Dodatek č. 1
ke Smlouvě o dílo č. 02/2016/391 ze dne 03.06.2016,

Úprava vzduchotechniky na objektu M - stáje

Změnový list č. 1

Návrh a posouzení nosné konstrukce
pro podepření ocelové stříšky pavilon
„M“

Obr.1. Schéma podpůrné konstrukce stříšky

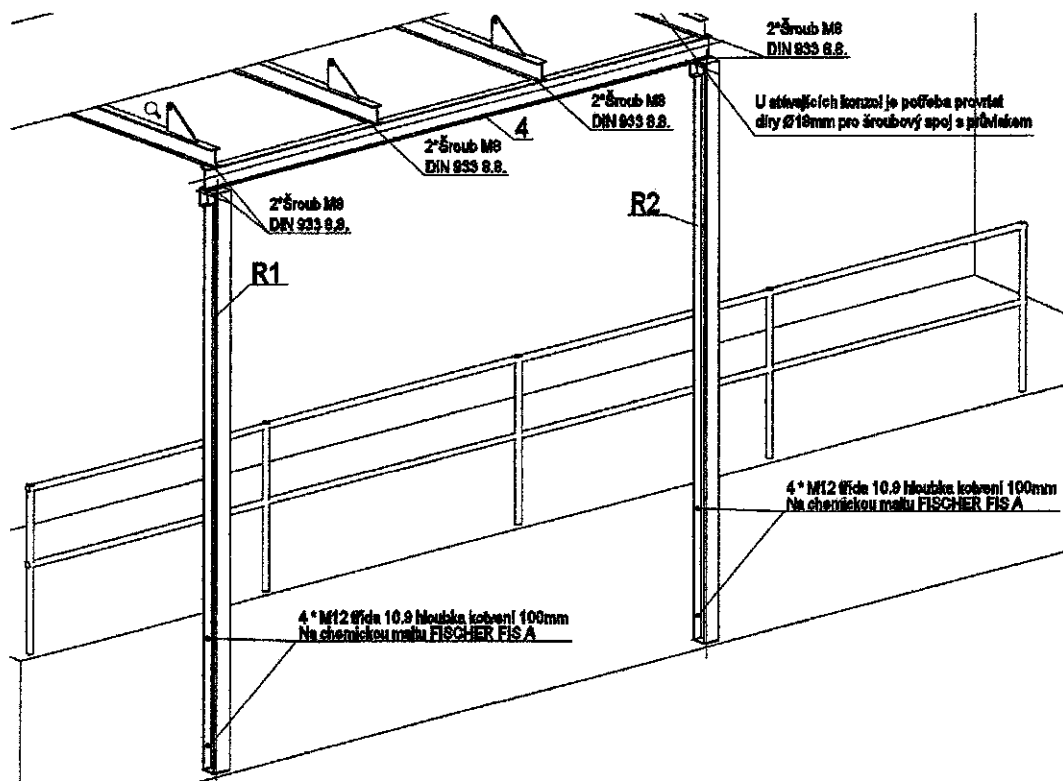
Návrh a posouzení nosné konstrukce pro podepření ocelové stříšky pavilonu „M“ Mendelovy univerzity v Brně je vyvolán záměrem umístění VZT zařízení do prostoru závěsných táhel stávající ocelové stříšky. Z tohoto záměru vyplynul požadavek na odstranění táhel v nezbytném rozmezí a nahrazení těchto táhel pomocí nové ocelové konstrukce.

4. POSOUZENÍ PODPŮRNÉ KONSTRUKCE STŘÍŠKY
